INA 0059 – SERVICE INFO

Zmiana materiału rolki prowadzącej 532 0501 10

Nr Ref.: 532 0501 10

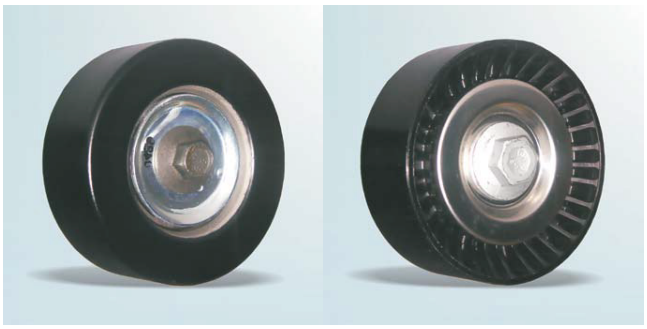
Foto1: Stara wersja – rolka metalowa

Foto 2: Nowa wersja – rolka z tworzywa sztucznego

Ze względu na ciągły rozwój naszych produktów, powierzchnia robocza rolki prowadzącej 532 0501 10 zamiast z metalu jest obecnie wykonywana z tworzywa sztucznego.

Uwaga:
Niezależnie od zmian projektowych, obie wersje mogą być stosowane bez ograniczeń w pojazdach wymienionych w katalogu.
